第4回安全性検討会議および実地調査における委員からの意見等への対応表

No	論点	資料頁		コメント内容	対 応
第4回 No. 1	論点3	表紙	第4回 資料2	過去にBNFL社であった関西電力のMOX燃料の製造でのデータ改ざん問題の際の国の立入り状況について説明すること。	p 1
第4回 No. 2	論点6	2 1	第4回 資料2	最終段落のプルトニウムの大間発電所譲渡を考慮すると取替体数が少なくなる理由を説明すること。	p 3
第4回 No. 3	—	2 5	第4回 資料2	BASALA臨界試験の炉心構成の図についてMOX燃料タイプの構成が見やすいものを提出すること。	p 5
第4回 No. 4	論点9	3 3	第4回 資料2	評価に用いるPuf割合と、原子炉設置変更許可申請書に記載のある「Puf割合約58wt%～約81wt%」の関係を整理すること。	p 8
第4回 No. 5	論点14	5 7	第4回 資料2	事故時の冷却材中のよう素131の濃度が $1.8 \times 10^3 \text{Bq/g}$ はどのような仮定に基づき評価しているのか。	p 9
第4回 No. 6	論点15	安全管理 体制全般	第4回 資料4 (参考1)	ヒューマンエラー防止対策の全体像を示すこと。	p 10
第4回 No. 7	論点15	安全管理 体制全般	第4回 資料4 (参考1)	社長をトップとした体制について、各会議体の具体的な役割や活動内容およびこれまでの議論の実績例を示すこと。	p 15
第4回 No. 8	論点15	安全管理 体制全般	第4回 資料4 (参考1)	プルサーマルの今後の安全管理についてどのような対応をしていくのか説明すること。	p 20
第4回 No. 9	論点15	安全管理 体制全般	第4回 資料4 (参考1)	原子炉主任技術者の養成について説明すること。	p 22
第4回 No. 10	論点15	安全管理 体制全般	第4回 資料4 (参考1)	女川3号機の安全管理審査がB評定となった理由を説明すること。	p 23
第4回 No. 11	論点7	3 3	第4回 資料4 (参考2)	柏崎・刈羽原子力発電所と女川原子力発電所の地盤の揺れの違いについて、詳細に説明すること。	p 24

第1-1図 BASALA臨界試験の炉心構成  
(MOX燃料体系 (炉心1), 基準炉心)

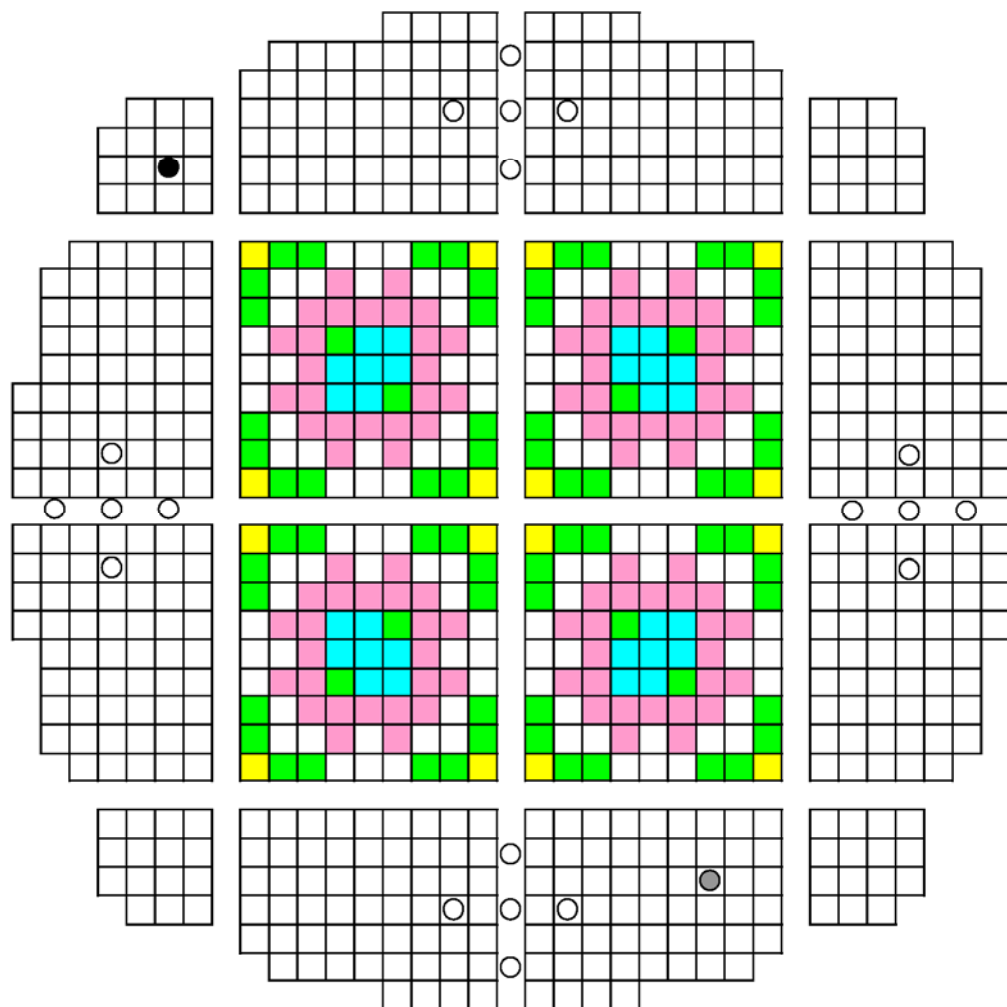
BASALA 臨界試験の炉心構成の図についてMOX燃料タイプの構成が見やすいものを提出すること。

BASALA 臨界試験の炉心構成の図（第1－1図および第1－2図）について、MOX燃料タイプの構成等を明瞭にしたものを次頁に示す。

第1図 評価に用いた MOX 燃料 Puf 割合

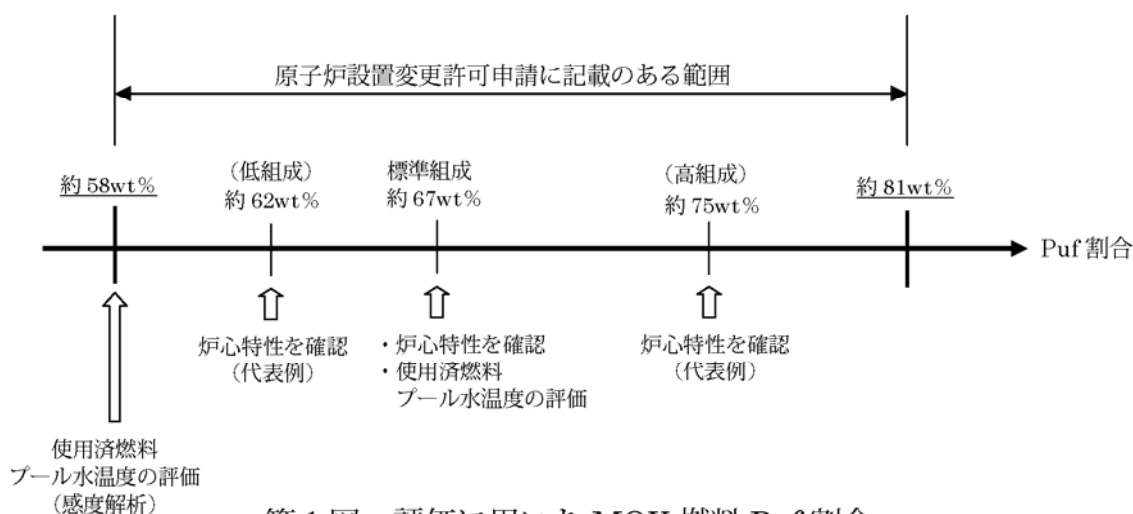
評価に用いる Puf 割合と、原子炉設置変更許可申請書に記載のある「Puf 割合約 58wt%～約 81wt%」の関係を整理すること。

原子炉設置変更許可申請書においては、「MOX 燃料に混合するプルトニウムは、使用済燃料から得られた原子炉級プルトニウム(核分裂性プルトニウム割合約 58wt%～約 81wt%)である」旨の記載がある。(核分裂性プルトニウム割合は、燃料中のすべての Pu に対する核分裂性 Pu の割合ことであり、以下、Puf 割合という。)

- 使用済燃料プール水温度の評価は、第1図に示すとおり、標準組成 MOX 燃料にて評価している。アクチニド核種についてみると、崩壊熱の最も大きい燃料取出し直後では、 $^{241}\text{Am}$  から生成される  $^{242}\text{Cm}$  の崩壊熱が大部分であるため、 $^{241}\text{Am}$  の割合が最も大きい Puf 割合 58wt% の MOX 燃料を用いて感度解析を実施している。
- 安全評価に当たっては、Puf 割合約 58wt%～約 81wt% を想定し、この範囲の組成変化を考慮した入力値を用いている。
- 停止余裕や最大線出力密度(燃料棒の出力分布のばらつきは最大線出力密度の算出に用いている)などの炉心特性は、第1図に示すとおり、使用済燃料の現実的な組成から選定した Puf 割合に対して評価を行っている。
  - ① Puf 割合約 75wt% の MOX 燃料(高組成)
  - ② Puf 割合約 67wt% の MOX 燃料(標準組成)
  - ③ Puf 割合約 62wt% の MOX 燃料(低組成)

第2図 柏崎・刈羽原子力発電所における速度層区分図<sup>(2)</sup>  
(Vs: 地盤を伝わる地震波の速度で、地盤が硬いほど速くなる。)

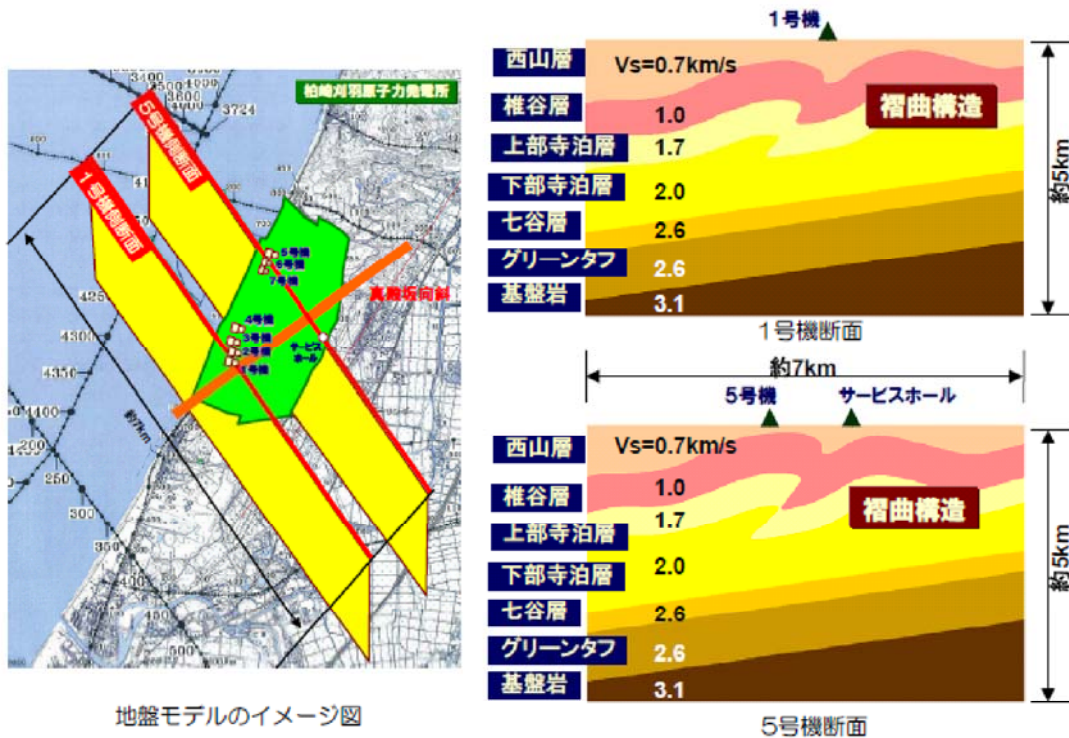
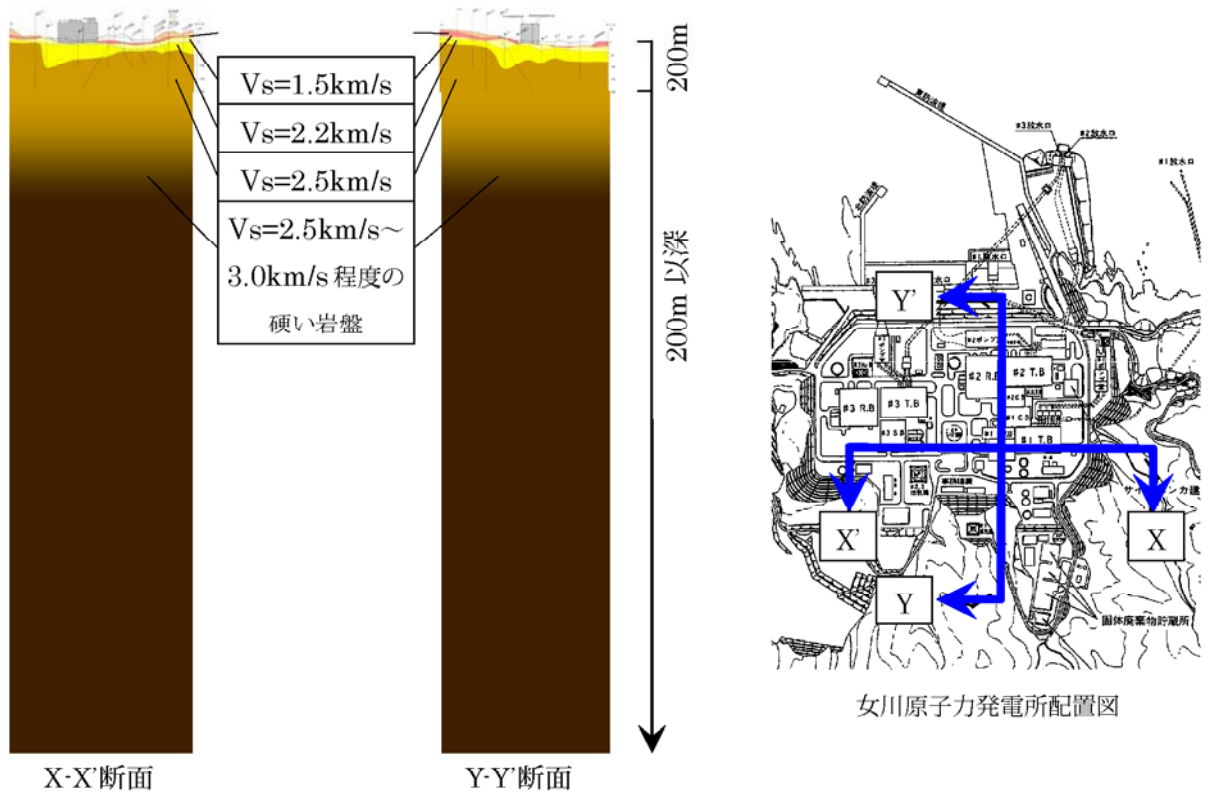
柏崎・刈羽原子力発電所と女川原子力発電所の地盤の揺れの違いについて、詳細に説明すること。

②柏崎・刈羽および女川の地盤の概要を第2図、第3図、第1表に示す。女川の地盤は建屋直下から硬い岩盤で、約200mの深さからはさらに硬い岩盤が広がっており、特異な揺れを示した柏崎・刈羽の岩盤（不整形性や褶曲構造が認められる比較的軟らかい岩）とは揺れ方の特徴が異なっている。

女川の地盤は、アレー地震観測（深さ方向などに複数の地震計によって同時に観測する）の記録によって、顕著な増幅傾向や場所による揺れの違いを示さないことを確認している。また、標準的な地盤モデル（褶曲構造の影響を考慮しない）を使ったシミュレーション解析を用いて、女川で観測された強震記録の再現が可能であることを確認している。

したがって、女川では、柏崎・刈羽で大きな揺れの原因となった地盤構造による増幅の影響は小さい。

図1 トランポリン効果の概念図 [防災科学技術研究所(2008)から抜粋]  
 A：トランポリン上の剛体運動を単純化したモデル  
 B：媒質の弾性変形  
 C：トランポリン上の剛体運動と媒質の弾性変形の和

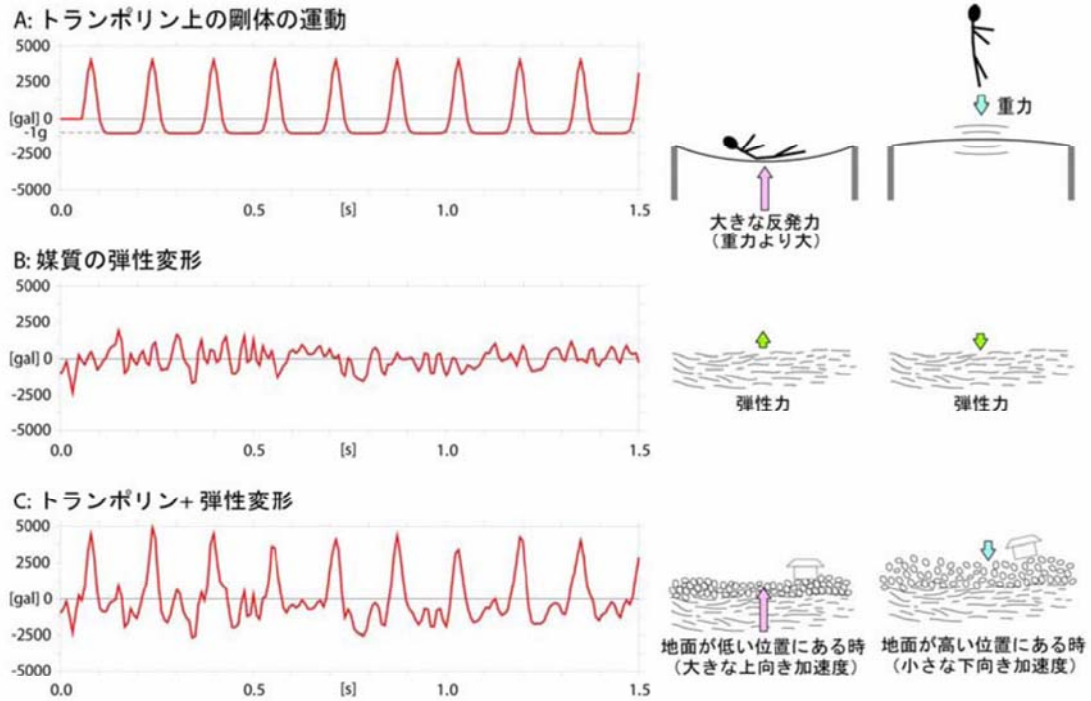
宮城県で発生している内陸地殻内地震の震源特性、応力降下量などの特徴について説明すること。

上下動成分の波形は非対称な形状となっており、上向きの振幅は下向きの振幅の2.2倍以上となっている。この成因として、(独)防災科学技術研究所により、表層付近の地盤が大加速度の入力により弾性限界を超えて部分的に粒状体的な振る舞いをするモデルが提案されており、トランポリン効果と名付けられている<sup>(1)</sup>(図1)。

一方、女川原子力発電所の近傍では活断層は認められず、重要な施設は直接硬い岩盤( $V_s=1.5\text{km/s}$ )に設置しており、上記のような軟らかい表層地盤の影響は受けることはない。

第4図 女川3号機 水平方向のシミュレーション解析結果

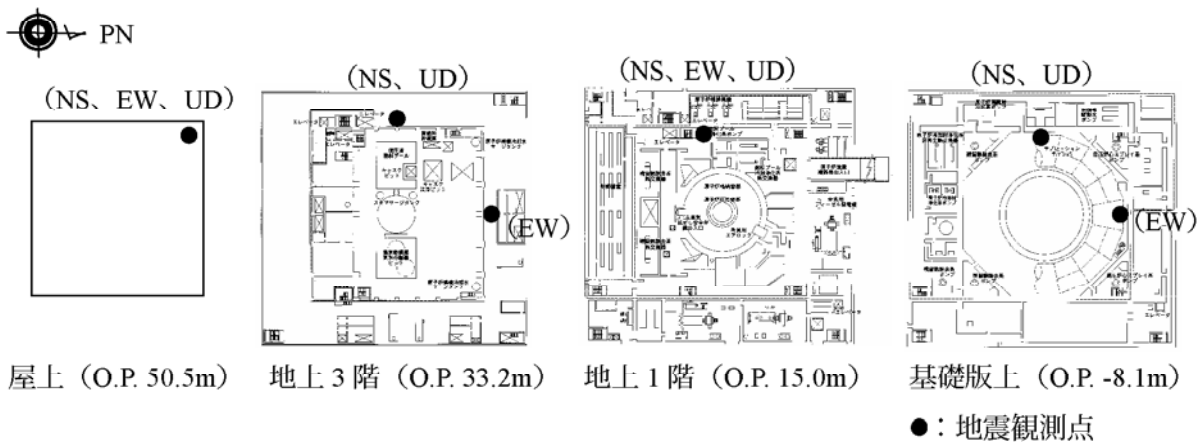
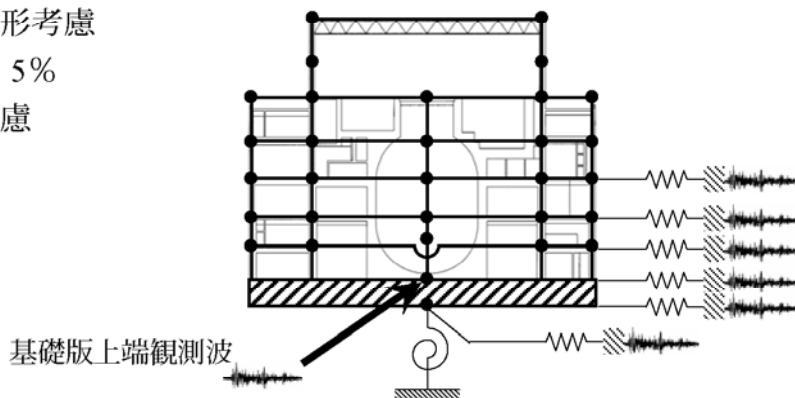
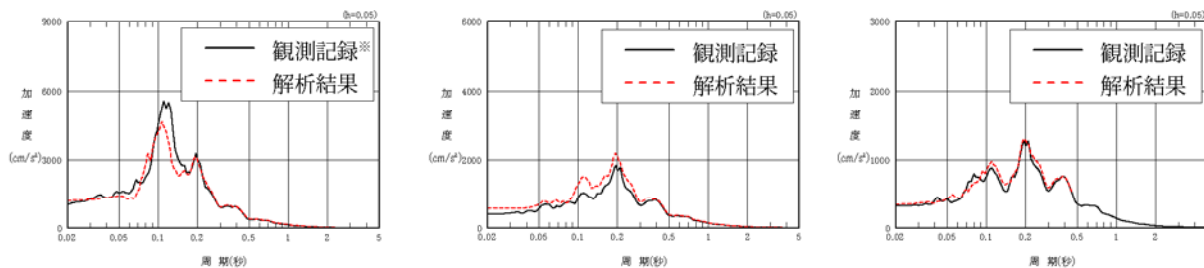
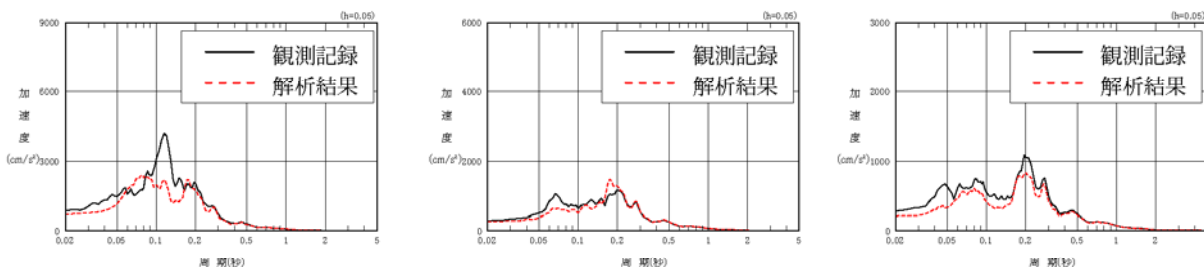
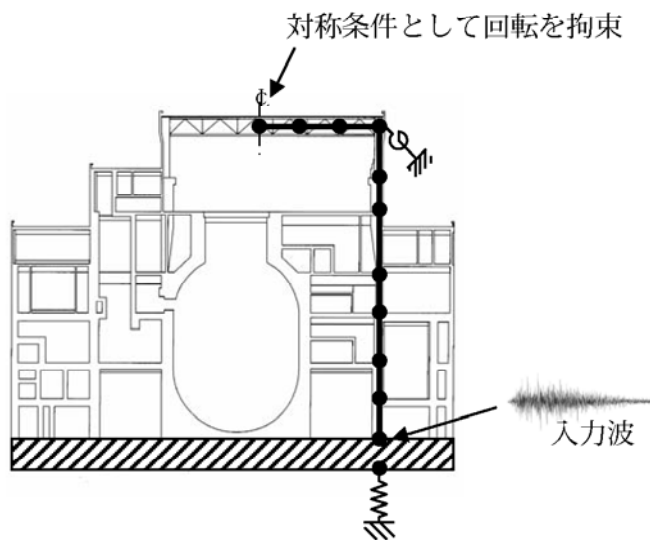
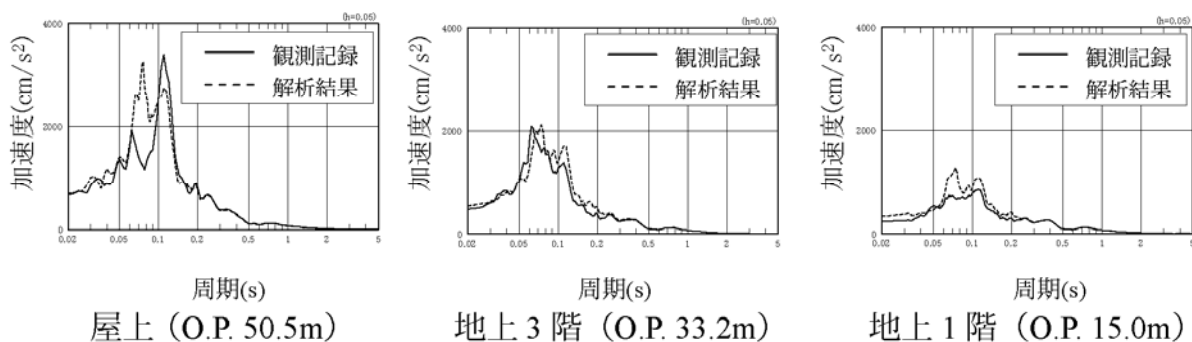
観測記録を用いて建屋の地震応答解析モデルの妥当性について検討を行うことは重要。検討を実施しているのであれば説明すること。

女川3号機原子炉建屋では2005年8月16日宮城県沖の地震による強震記録が得られており、地震記録を用いて地震応答解析モデルの妥当性検討を実施している。以下に検討した結果について示す。

- ・基礎版上端の観測記録を入力とする周波数応答解析
- ・建屋を質点系とし地盤を等価なばねで評価した建屋-地盤連成モデル
- ・側面ばね（水平），底面ばね（水平・回転）：JEAGによる理論解法
- ・基礎浮上り非線形考慮
- ・減衰定数 RC：5%
- ・間仕切壁剛性考慮

- ・基礎版上端の観測記録を入力とする周波数応答解析
- ・建屋を質点系とし地盤を等価なばねで評価した建屋-地盤連成モデル
- ・底面ばね（鉛直）：JEAGによる理論解法
- ・減衰定数 RC：5% S（屋根トラス）：2%

参考2図 女川3号機タービン建屋断面図

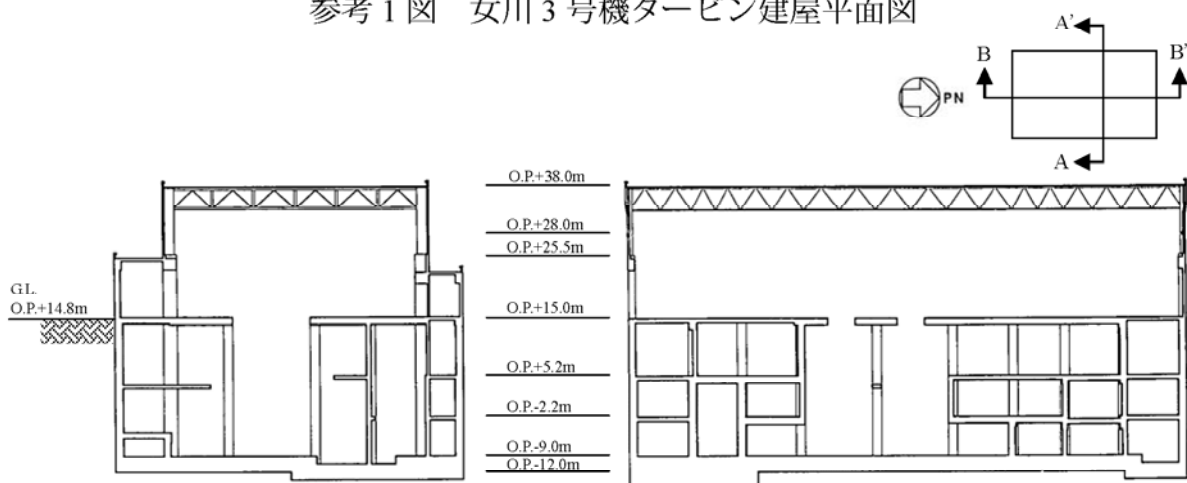
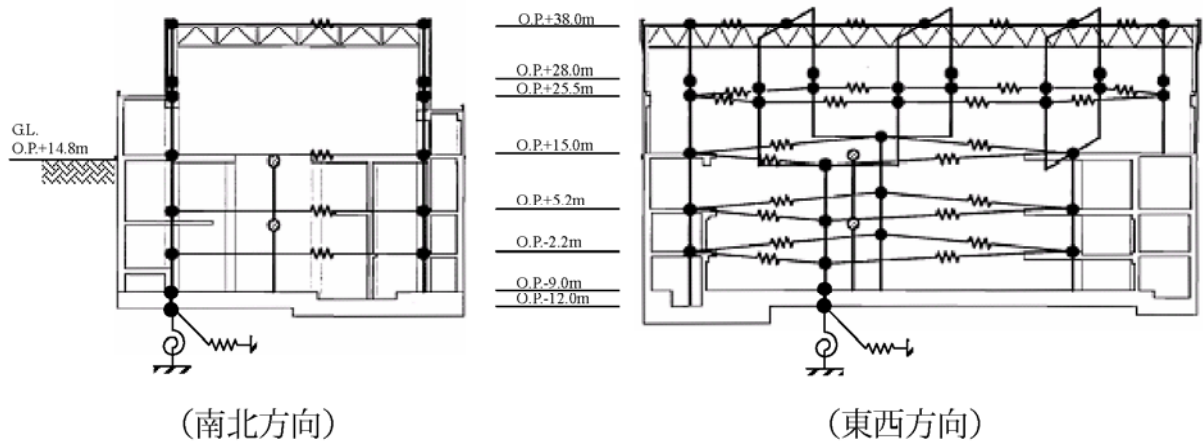
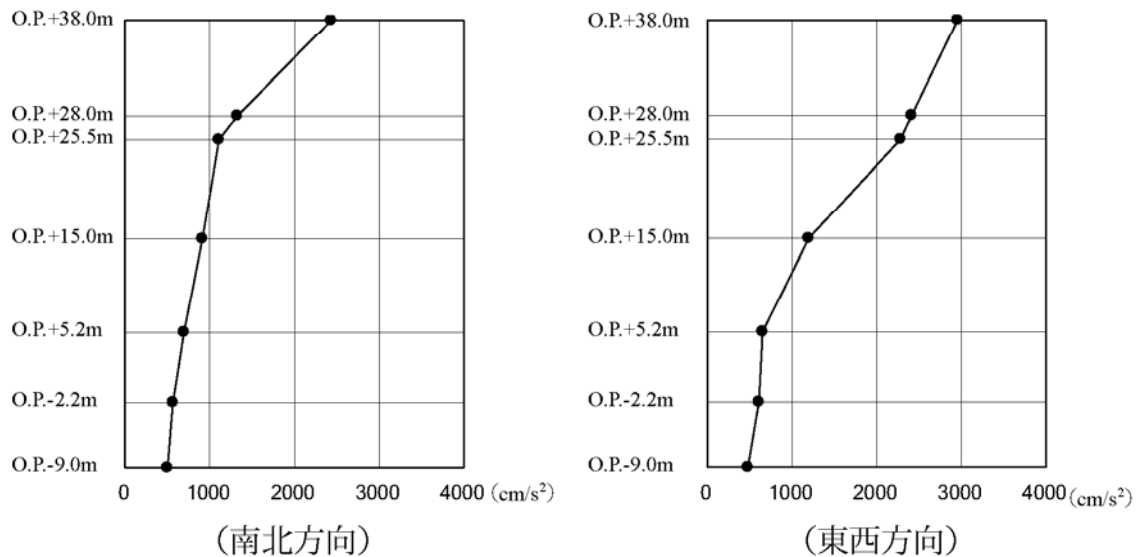
耐震設計では裕度を確保することが肝要。耐震Bクラス施設の設計の考え方や保有している裕度について、具体的例をまじえ説明すること。

耐震 B クラスの裕度に関する参考解析例として、女川3号機タービン建屋の基準地震動 Ss-D による線形地震応答解析結果を示す。参考1図に平面図、参考2図に断面図、参考3図に地震応答解析モデル、参考4図に最大応答加速度を示す。

耐震壁のせん断ひずみは、建屋下部 (O.P.+15.0m 以下) では  $0.10 \times 10^{-3} \sim 0.19 \times 10^{-3}$  であり、耐震壁にひび割れが発生するとされている目安値 ( $0.2 \times 10^{-3} \sim 0.3 \times 10^{-3}$ ) \*を下回っている。一方、建屋上部 (O.P.+15.0m 以上) では  $0.13 \times 10^{-3} \sim 0.33 \times 10^{-3}$  であり、一部の耐震壁において、目安値を若干上回るものの、ひずみレベルとしては十分小さく、耐震壁の非線形性を考慮したとしても、 $2.0 \times 10^{-3}$  (耐震バックチェックにおける耐震壁の評価基準値) を十分下回るものと考えられる。

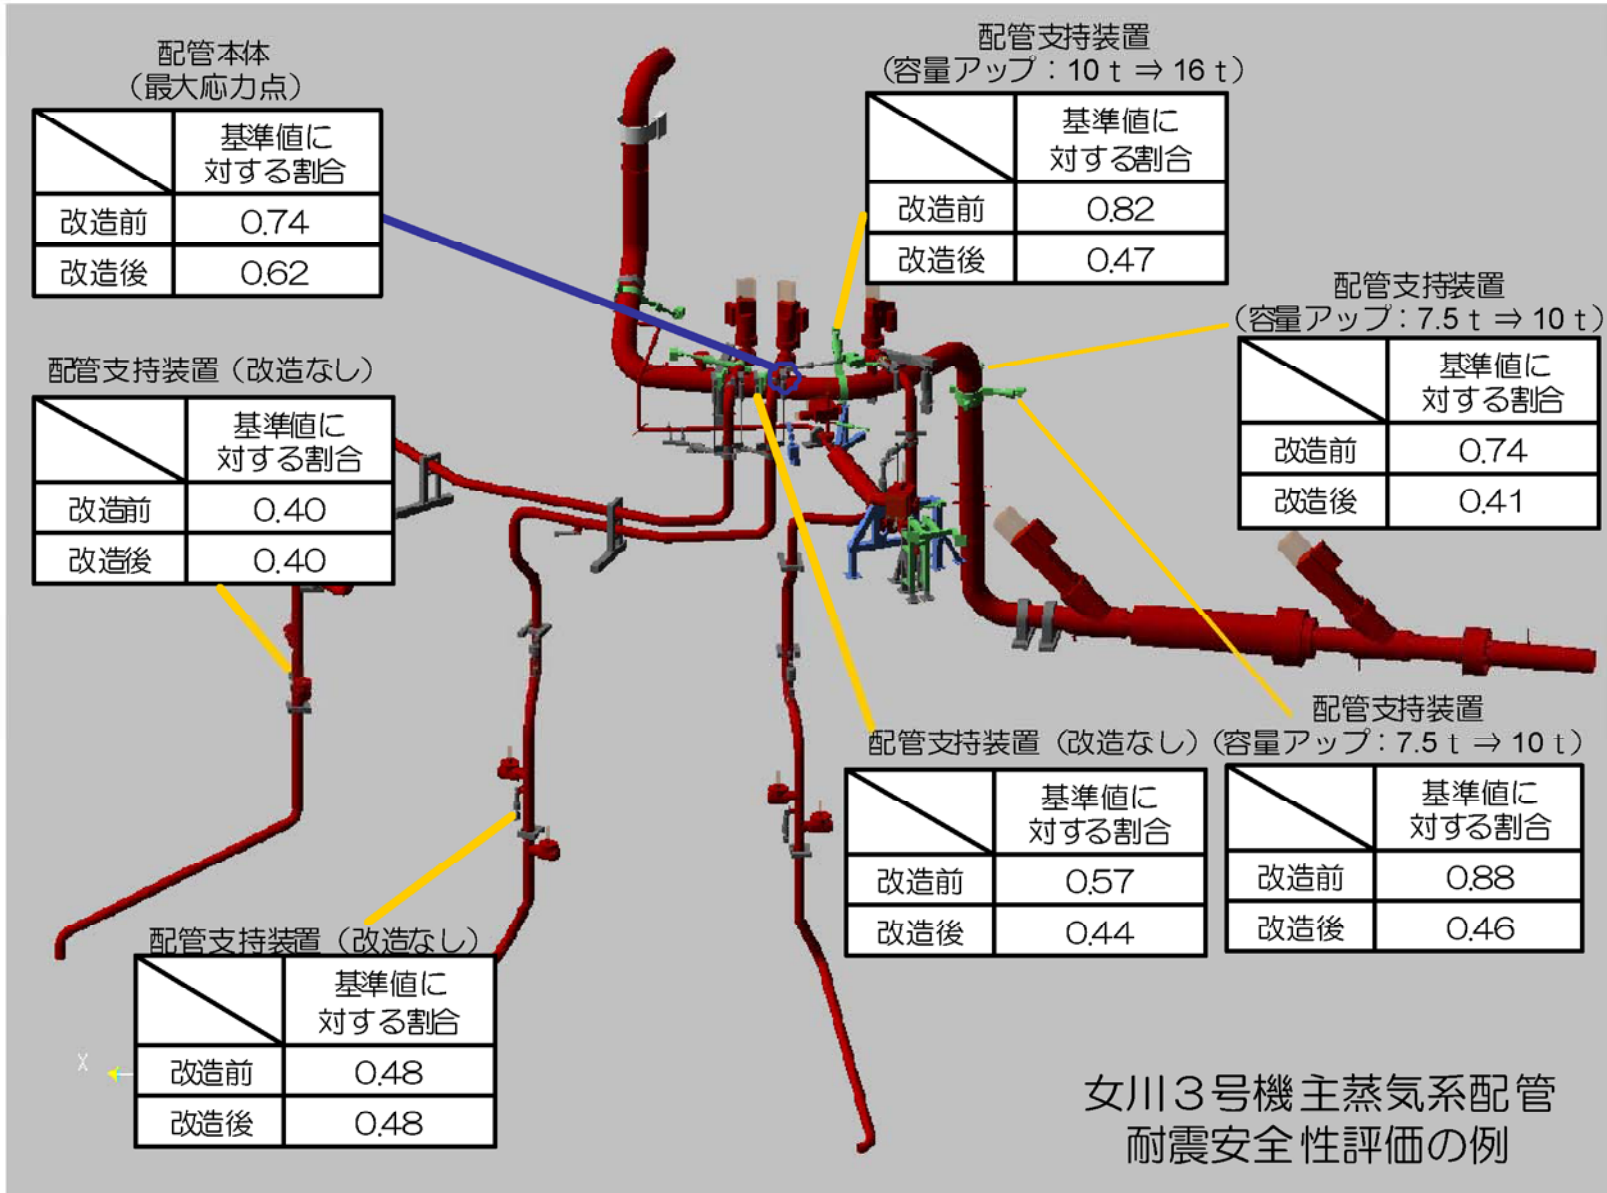
配管サポート類の耐震裕度向上工事箇所が3号機で2100箇所とのことだが、裕度向上の実例を説明すること。

これらの支持構造物には、スナッパや架構などの種類があり、構造的にも評価手法も異なることから、工事の実施において一律の基準を設けている訳ではないが、女川3号機の間接報告で評価している主蒸気系配管を例に、工事による裕度向上の状況、および工事を実施していない箇所の状況を示す。(次頁図参照)

図に示すとおり、当該配管は原子炉からタービンへ主蒸気を導く主流路を形成しており、途中、逃がし安全弁からの排気ライン等が分岐している。運転時の熱膨張に追従するため、架構の他、スナッパが多く設置されている。

裕度向上工事は、逃がし安全弁廻りのスナッパの容量増加を中心に行っている。

図に示すように、工事の実施により、配管全体として耐震裕度が向上している。
